regolamento urbanistico edilizio

VARIANTE N. 6/2016 (ai sensi dell'art. 33 della L.R. 20/2000 e s.m. e i.)

Relazione illustrativa Normativa – Cartografia (stralci)

ELAB. 1

**3.1.1 Elemento di variante n. 1 (rif. domanda n. 26) creazione di scheda
progettuale in ambito AUC-A – osservazione n. 1**

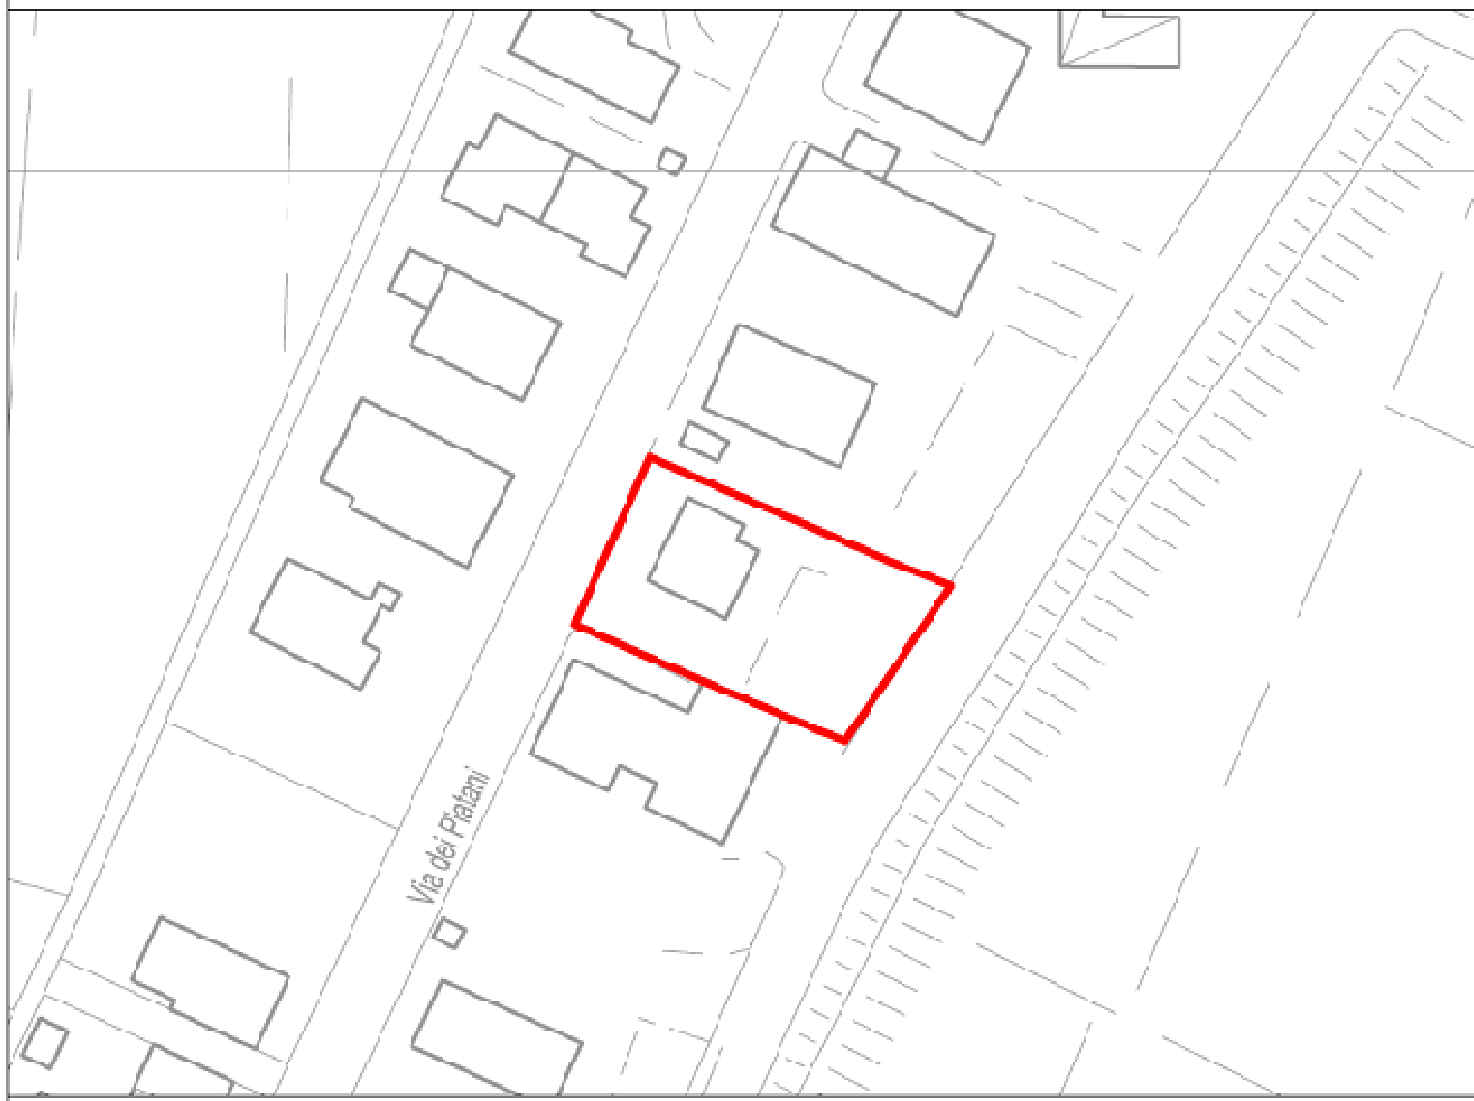
Al fine di poter perseguire più compiutamente le finalità dell'elemento di variante, l'osservazione richiede che la scheda di variante preveda i seguenti parametri, diversamente da quanto specificato nella scheda adottata:

- altezza max = 12.50 m;
- interventi ammessi: MO, MS, RE, CD, RI, AM, NC
- Parcheggi pubblici P1 e verde pubblico: Nessuna dotazione dovuta in quanto già ceduti in occasione dell'urbanizzazione originaria;

Superficie minima di intervento	=	Area perimetrata in cartografia
Uf max	=	0.45 mq/mq SU
Modalità di intervento	=	Intervento diretto, MO, MS, RE, CD, RI, AM, NC
Usi	=	Come ambiti AUC-A
Parcheggi pubblici (P1)	=	Nessun obbligo
Verde pubblico	=	Nessun obbligo
Parcheggi privati (P3)	=	Come ambiti AUC-A
Altezza massima	=	12.5 m
Distanze	=	Come ambiti AUC-A
Superficie permeabile (SP)	=	Come ambiti AUC-A
Oneri aggiuntivi	=	Nessuno
Prescrizioni particolari	=	Nessuna

3.1.8 Elemento n. 8 – modifica della scheda 13

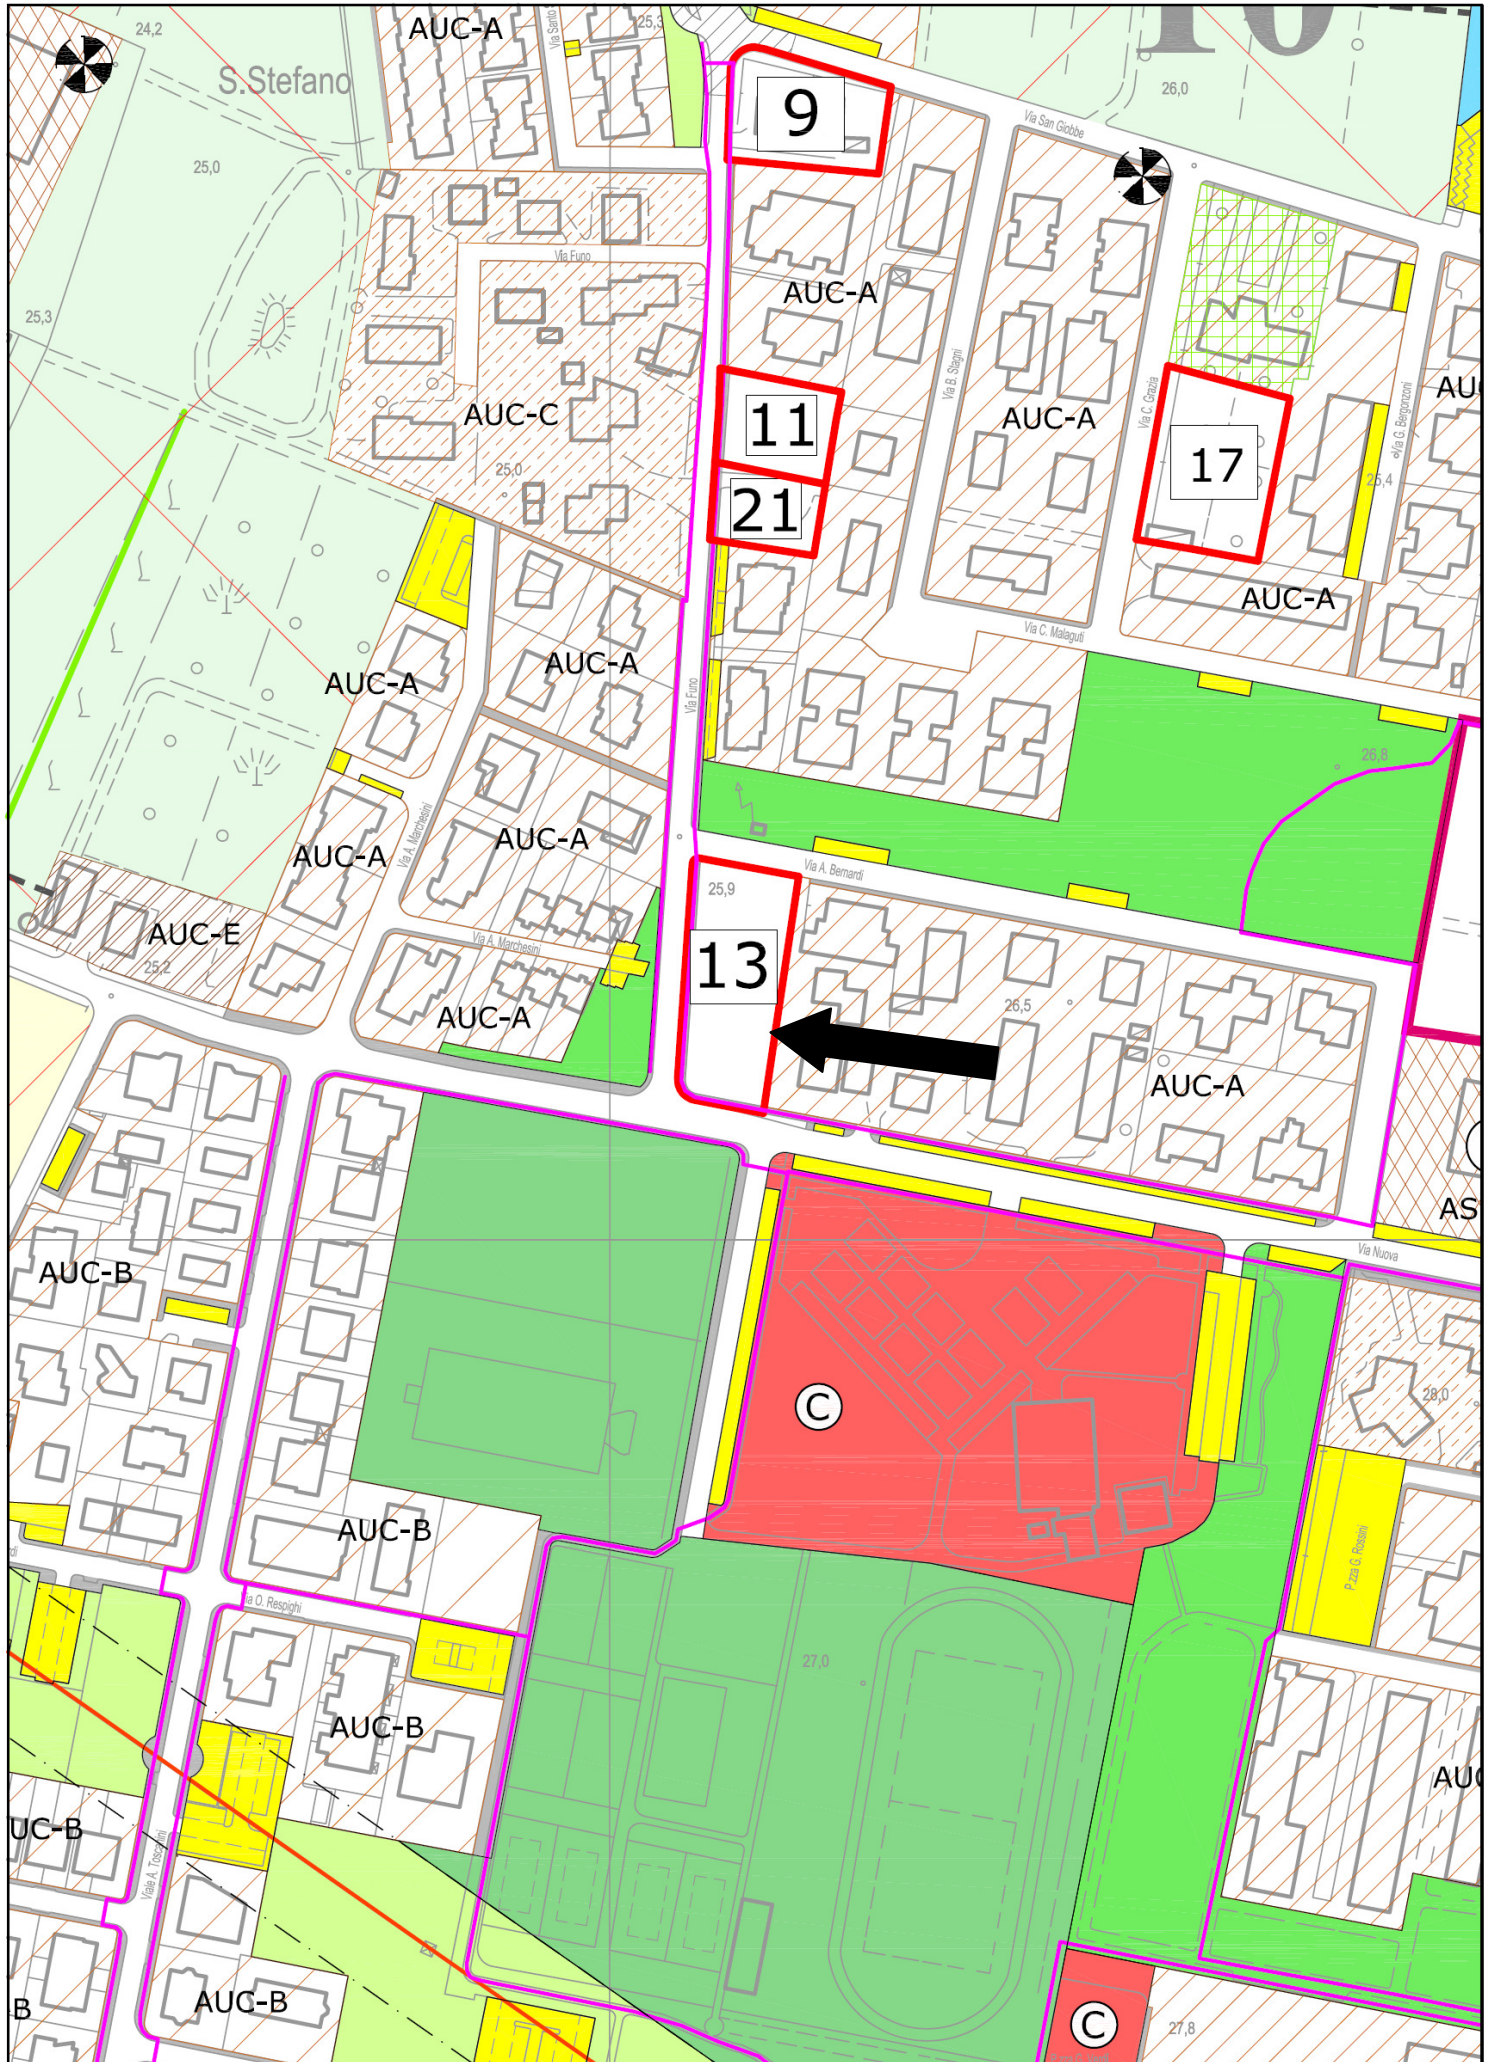
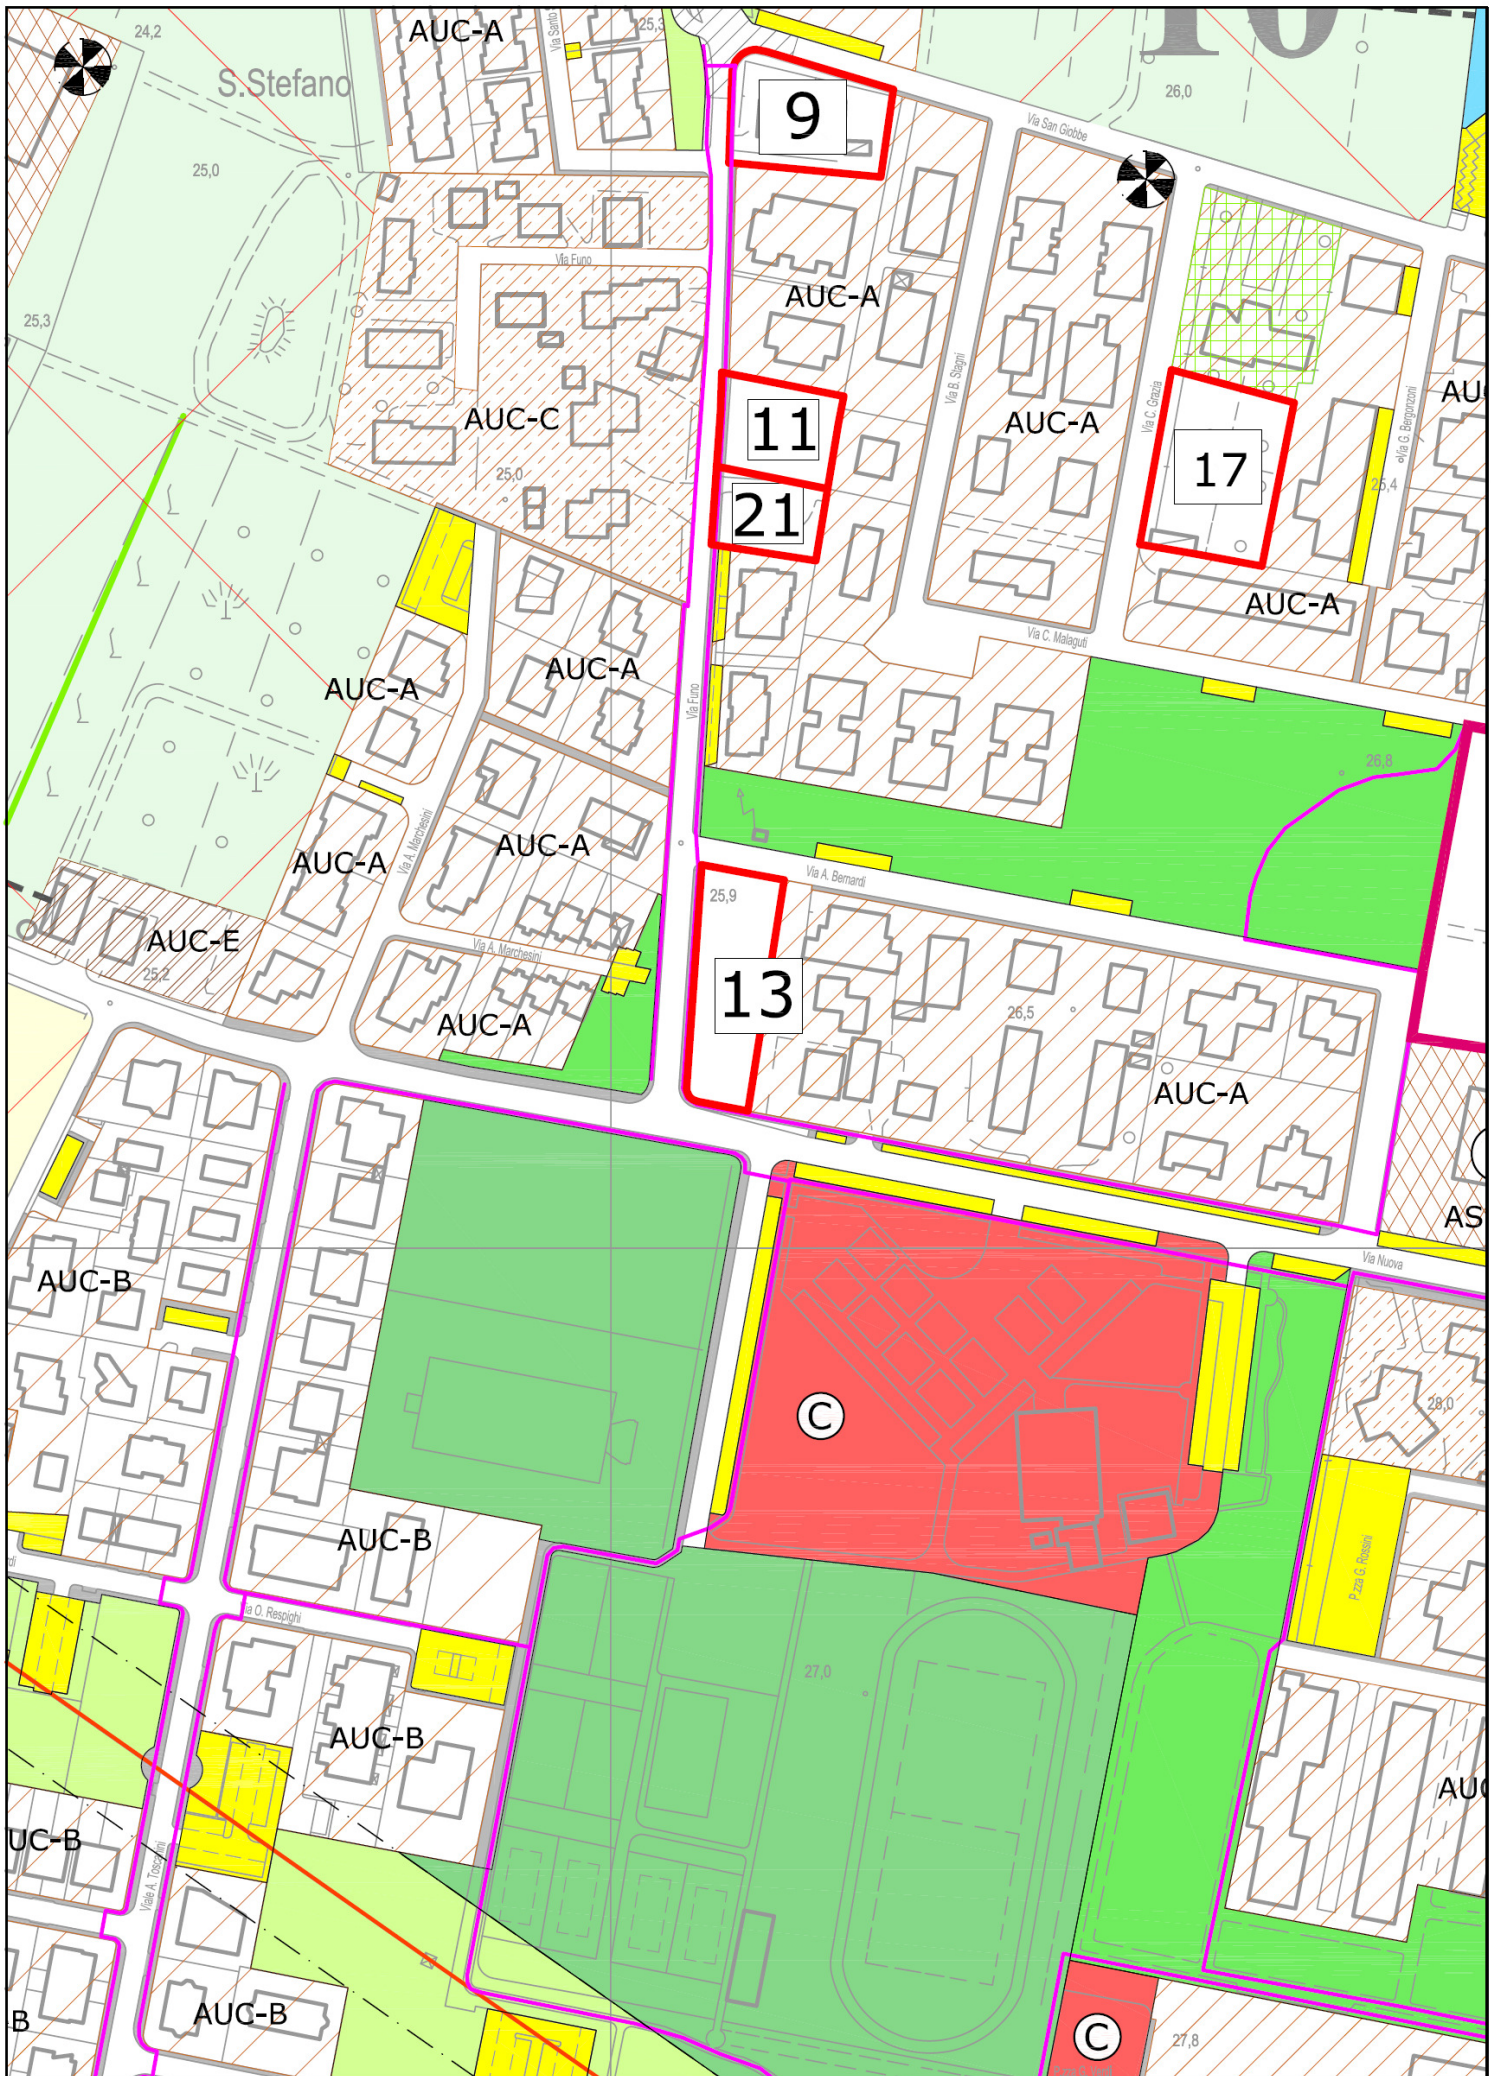
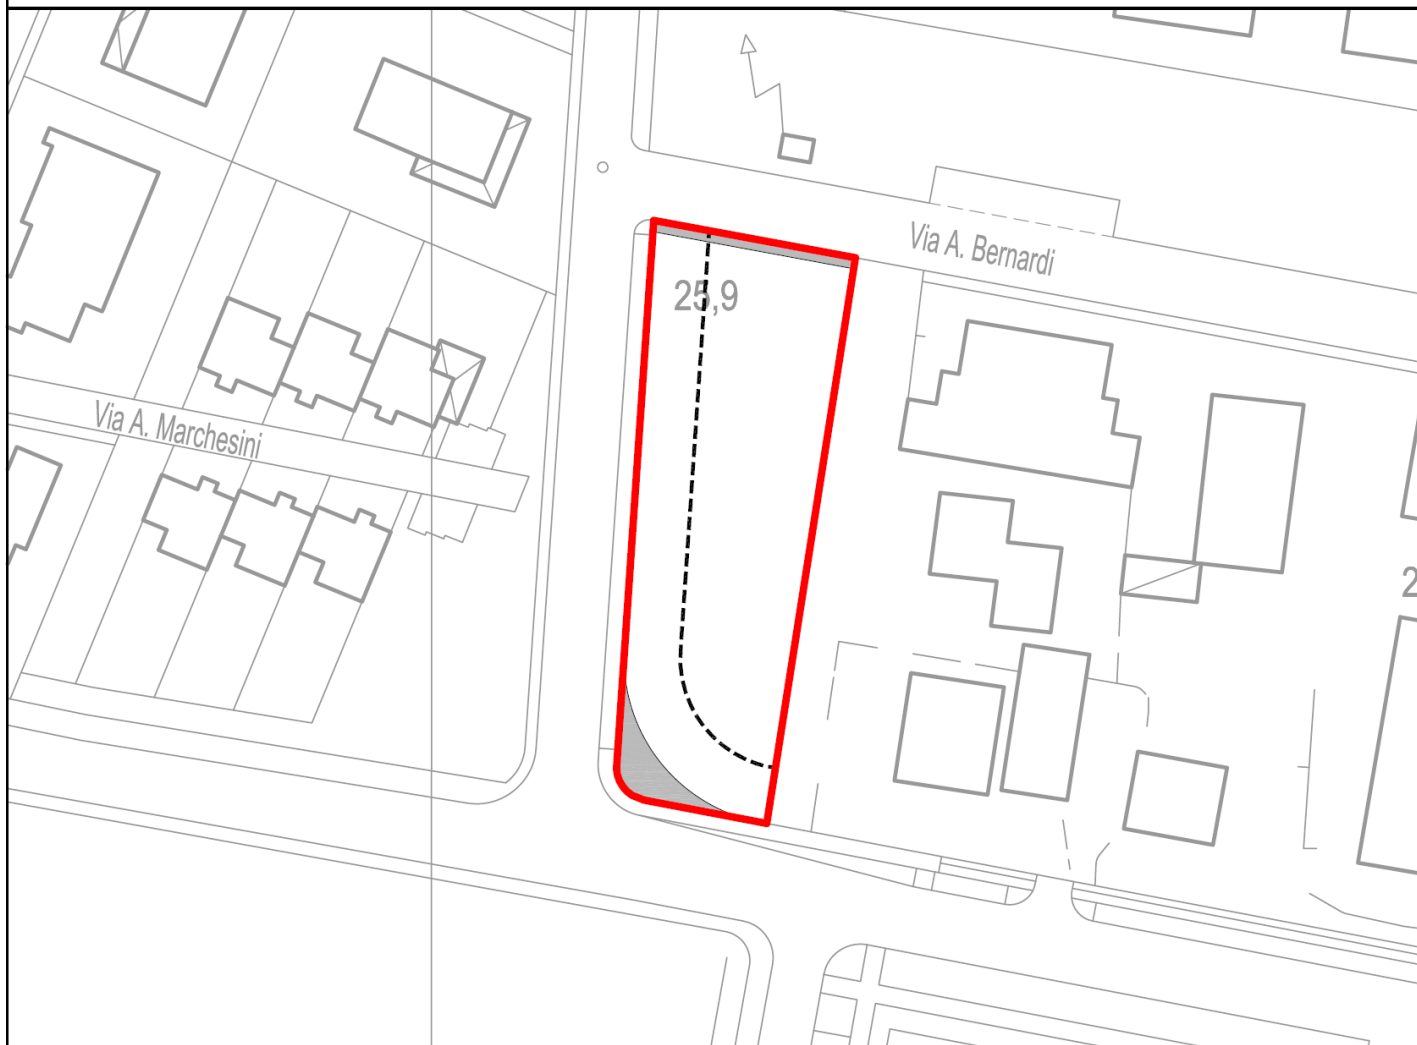
- 1 il perimetro della scheda n. 13, come modificata dalla variante, coincida col perimetro della particella catastale che definisce il lotto.
- 2 L'allineamento del fabbricato realizzabile sul lotto 13 sia a 7 m dal confine di proprietà e parallelo alla via Funo.

Dotazioni da monetizzare. Si richiede inoltre di scomputare dalle quantità di dotazione di standard per verde pubblico attrezzato le quantità di aree cedute a fini viabilistici sull'incrocio via Funo – via Nuova e in fregio alla via Bernardi.

Superficie minima di intervento	=	Area individuata cartograficamente
Capacità edificatoria max	=	820 mq SU
Modalità di intervento	=	NC
Usi	=	UA1
Parcheggi pubblici P1	=	5 mq/28mq – da monetizzare
Verde pubblico	=	18 mq/28mq – da monetizzare
Parcheggi privati P3	=	2 posti auto per alloggio da realizzare
Altezza massima	=	Tre piani fuori terra
Distanze	=	Nel rispetto degli allineamenti riportati in planimetria oltre al rispetto delle altre distanze riportate nell'art. 22 del RUE
Superficie Permeabile	=	40% della superficie del lotto
Oneri aggiuntivi	=	---
Distanza minima dalla strada	=	5 m da calcolarsi rispetto al nuovo allineamento in seguito alla cessione
Prescrizioni particolari	=	Intervento diretto. A mezzo di adeguato modulo negoziale o atto unilaterale, cessione al comune delle aree indicate in planimetria quale presupposto per l'efficiacia del titolo edilizio per l'attuazione del lotto.
